改善箇所説明図

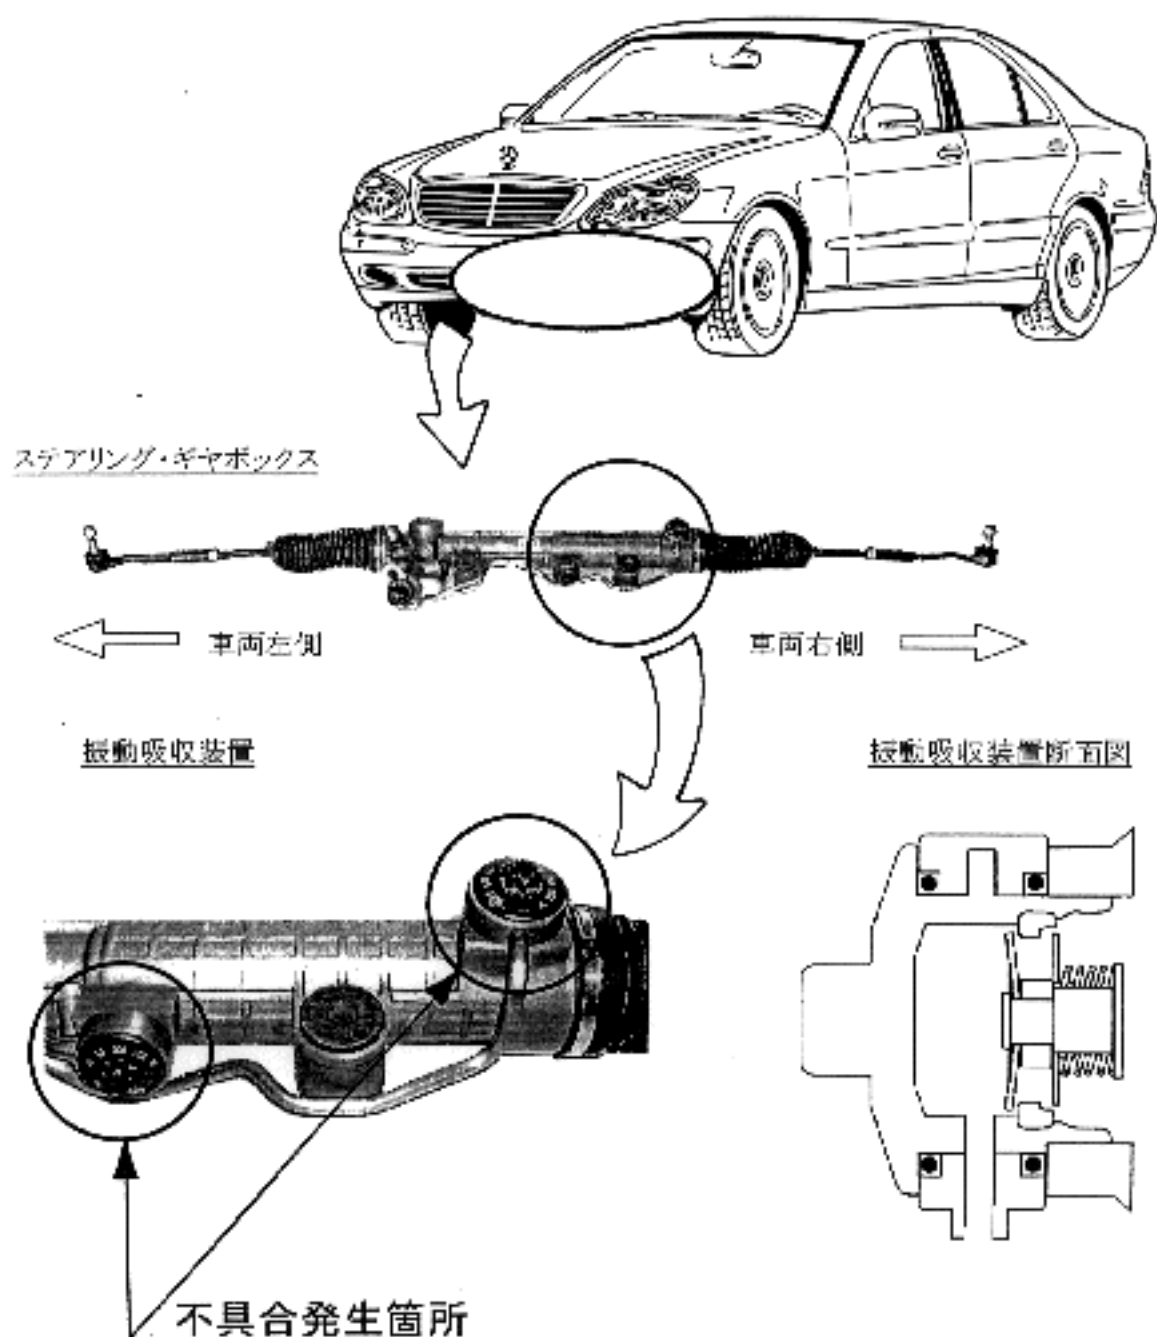
かし取り装置の振動吸収装置を取り付けているボルトとステアリング・ギヤボックス壓面の表面処理に不適切なものがあるため、規定トルクで締め付けているにもかかわらず、軸力（締め付力）が不足しているものがあり、そのままの状態で使用を続けると、当該ボルトが緩み、パワーステアリング・オイルが漏れて、ハンドル操作が重くなるとともに、漏れたオイルが排気管に飛散し、最悪の場合、発火に至るおそれがある。

全車両点検し、当該ボルト部からオイル漏れがあるものは、ステアリング・ギヤボックスを良品に交換する。なお、当該ボルトからオイル漏れがないものは、当該ボルトを規定トルクで締め付ける。
